# 東海低レベル放射性廃棄物埋設事業所 収着分配係数取得試験について

2026年5月1日

日本原子力発電株式会社

# 1. 検証試験計画(2/3)

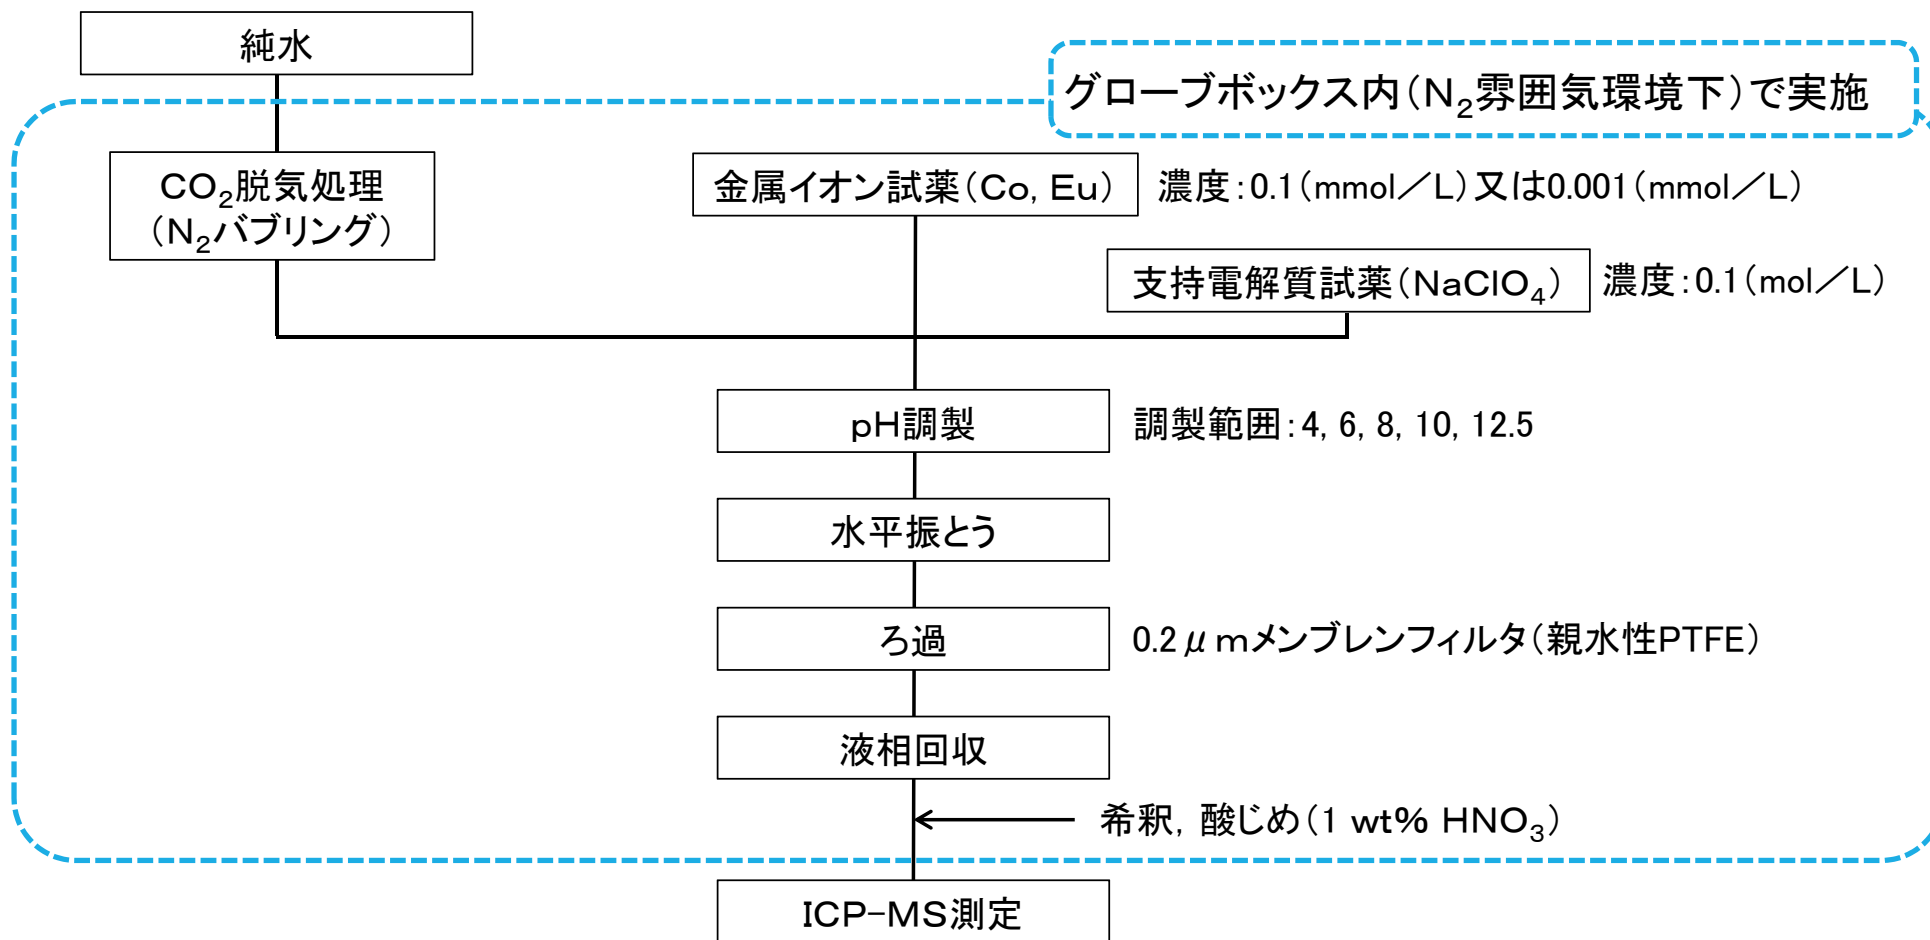
会合日	指摘事項(要旨)
2025年 10月27日	<p>●<b>検証試験の実施</b></p> <p>PHREEQC計算では, Coは<math>\text{Co}_3\text{O}_4</math>が, Euは<math>\text{Eu}(\text{CO}_3)\text{OH}(\text{cr})</math>が, 非常に低い溶解度で沈殿する。実環境ではこれらの沈殿ではなく, より溶解度が高く, 結晶性の低い固相が沈殿する可能性がある。このため, 試験条件設定をしっかりと行い, 溶解度の<b>検証試験を実施すること</b>。            具体的には以下。</p> <ul style="list-style-type: none"> <li>• 純水系でCo又はEuの水溶液を調整。</li> <li>• NaOH水溶液を添加してpHを段階的に上げ, Co又はEuの濃度を確認。</li> <li>• 濃度が下がっていれば沈殿したと判断でき, 沈殿が発生するpH及び溶解度が確認できる。</li> <li>• 炭酸が入らないようにグローブボックスで試験を行うこと。</li> <li>• 沈殿の時間経過を確認すること。</li> </ul> <p>それでも無理であれば議論の上で文献設定となる。</p>

- グローブボックスを用いた炭酸影響がない試験環境において, Co又はEu水溶液(純水ベース)にNaOH水溶液を添加してpHを段階的に上げ, ろ過後, 各pHにおけるCo又はEuの濃度を測定することで, 沈殿の有無を確認する。
- 沈殿が発生したpH及びCo又はEu濃度について, PHREEQC計算結果(pH, 濃度, 飽和状況, 溶解度制限固相等)との比較検証・考察を行う。

## 試験条件(案)

項目	設定条件
対象金属イオン	Co, Eu
金属イオン濃度 <sup>※1</sup>	0.1 (mmol/L), 0.001 (mmol/L)
pH調整試薬	酸: HClO <sub>4</sub> , 塩基: NaOH
支持電解質試薬 <sup>※2</sup>	NaClO <sub>4</sub> (0.1 (mol/L))
pH条件	4, 6, 8, 10, 12.5 (±0.5)
水平振とう時間 <sup>※3</sup>	(水平振とう時間確認試験にて確認)
固液分離方法	0.2 μmメンブレンフィルタ
試験容器 <sup>※4</sup>	20 ml PP容器
使用グローブボックス環境 <sup>※5</sup>	N <sub>2</sub> 雰囲気環境下

## 2. 収着分配係数取得試験の対応方針(3/3)

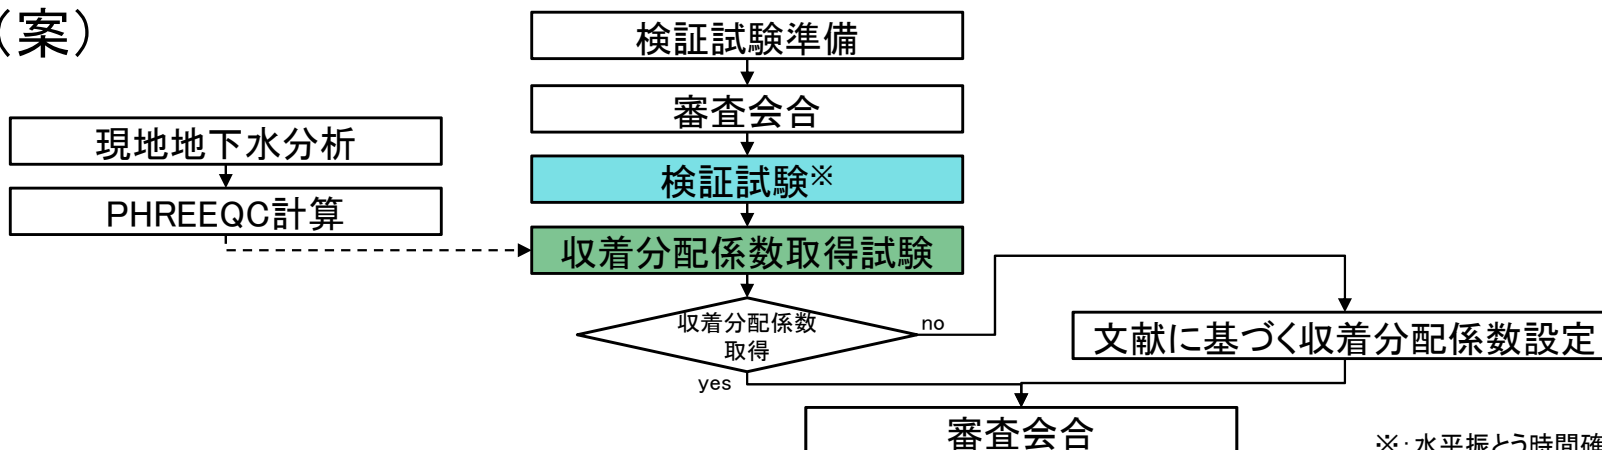
会合日	指摘事項(要旨)
2025年 4月28日	<p>ブランク試験において、初期濃度のうち大部分は沈殿してしまったと考えられる。</p> <p>以下の核種、液相において、沈殿の生成が起きていて、分配係数は信頼性のある値ではないのではないかという懸念がある。</p> <p>Co:水酸化カルシウム水溶液 Eu:現地地下水, 水酸化カルシウム水溶液 Am:現地地下水, 水酸化カルシウム水溶液, 人工海水</p> <p>試験をやり直すこと。ホット条件で試験を実施するのは無理と考えており、コールド条件で特にICP-MS(例としてAgilent8900)を用いた測定など、検出限界の低い分析で追加試験を検討すること。</p> <p>その上で、試験が難しい場合は文献値となり、文献値を精査した上で設定すること。</p>
2025年 10月27日	<p>●収着分配係数取得試験の条件</p> <p>Co及びEuについて、カルサイト共沈影響を回避した以下2ケースの収着分配係数取得試験を実施すること。</p> <ul style="list-style-type: none"> <li>• ケース2':弱アルカリ性条件。 飽和Ca(OH)<sub>2</sub>水溶液を空気バブリングで炭酸平衡に調整し、カルサイト共沈後の上澄み液を採取(又はフィルタろ過)し、炭酸の影響がないグローブボックス内でCo又はEuを添加することで、カルサイト共沈の影響を回避する。</li> <li>• ケース3':強アルカリ性条件。 Caイオンに起因するカルサイト生成を排除するため、Ca(OH)<sub>2</sub>水溶液ではなくNaOHを用いることで、カルサイト共沈を回避する。 Coについては、PHREEQC計算結果の支配化学種がCo(OH)<sub>2</sub>(中性)、Co(OH)<sub>3</sub><sup>-</sup>(アニオン)であり、Co<sup>2+</sup>(カチオン)としての存在は小さい。このため、Ca(OH)<sub>2</sub>に由来するCa<sup>2+</sup>イオン(カチオン)とCo<sup>2+</sup>(カチオン)の交換サイトをめぐる競争は生じず、Ca<sup>2+</sup>の有無は収着に影響しない。以上を踏まえ、アルカリ性溶液として、コンクリート溶出液を想定したCa(OH)<sub>2</sub>ではなく、NaOH水溶液を用いて収着分配係数取得試験を実施しても、得られる収着分配係数に有意な差は生じないと考えられる。 安全評価では、中性とアルカリ性で収着分配係数を設定し、保守的な方を採用するため、強アルカリ性条件の収着分配係数が取得できれば、従来の方針を変えずに安全評価の説明ができる。</li> </ul>

- 収着分配係数取得試験において、イオン確認試験\*を実施し、以下の方針で、ICP-MS Agilent8900の検出限界以上、かつ、イオン沈殿が発生しない範囲の添加濃度を設定する。
  - ✓ ICP-MS Agilent8900によるCo及びEuの検出限界は1 ng/L程度となる。
  - ✓ 飽和Ca(OH)<sub>2</sub>水溶液では、共存するマトリクス成分の影響を除外するため、試験液を少なくとも1/10以上希釈する必要がある。
  - ✓ 試験液に対するCo及びEuの検出限界は0.01 μg/L(1 ng/Lの10倍)程度と想定する。
  - ✓ 試験液へのCo及びEuの添加濃度は、検出限界の0.01 μg/L程度より1桁高い0.1 μg/L及び2桁高い1 μg/Lに設定する。(1/10希釈した試験液についてICP-MS Agilent8900で10 ng~100 ng/Lの範囲内でCo及びEuの測定を試みる。)
  - ✓ 収着分配係数取得試験(本試験)では、イオン確認試験で沈殿が確認されなかった濃度条件を踏まえ、適切な添加濃度を設定する。

イオン確認試験における添加濃度(案)

対象元素	添加濃度	
Co添加濃度	0.1 (μg/L) = 1.7 × 10 <sup>-9</sup> (mol/L)	1 (μg/L) = 1.7 × 10 <sup>-8</sup> (mol/L)
Eu添加濃度	0.1 (μg/L) = 6.6 × 10 <sup>-10</sup> (mol/L)	1 (μg/L) = 6.6 × 10 <sup>-9</sup> (mol/L)
